Rapport de l'Inspection des installations classées

Visite d'inspection du 18/03/2026

Intermarché Express Baccarat (ex Casino)

Références : UID4243-DSSP-026-096
Code AIOT : 0100085427

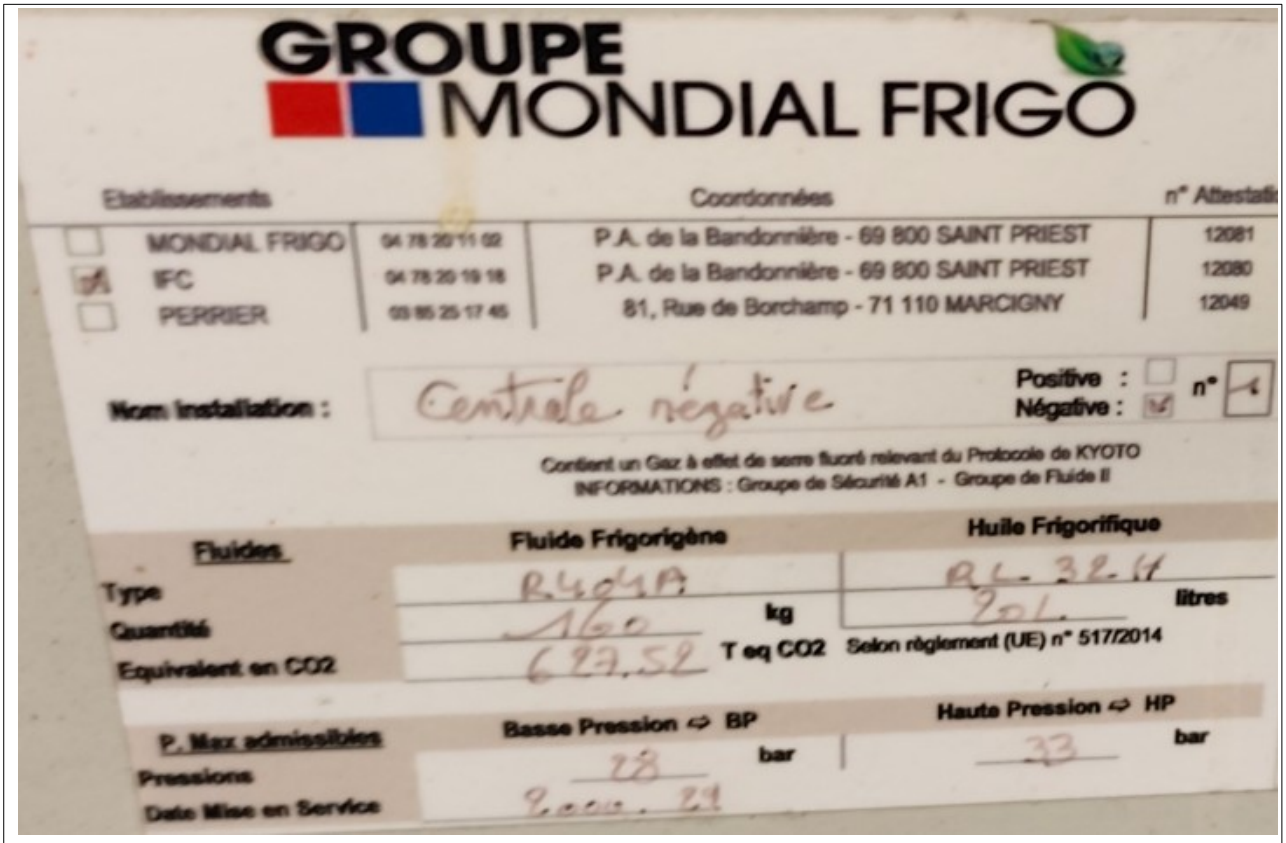
Les dates limites de contrôles sont échues :

Par ailleurs des étiquettes mentionnent encore la présence de R404 alors que la société Dalkia a indiqué qu'elle avait procédé à un changement de fluide pour y mettre du R449A :

1/ Transmettre le planning de remplacement des équipements
2/ Une fois les travaux de modernisation réalisés, transmettre les fiches d'interventions relatives à la mise en service des nouveaux équipements ainsi qu'à l'enlèvement des anciennes machines.
3/Transmettre la fiche d'intervention de Dalkia concernant le changement de fluide (R404 vers R449A) en précisant les machines concernées.
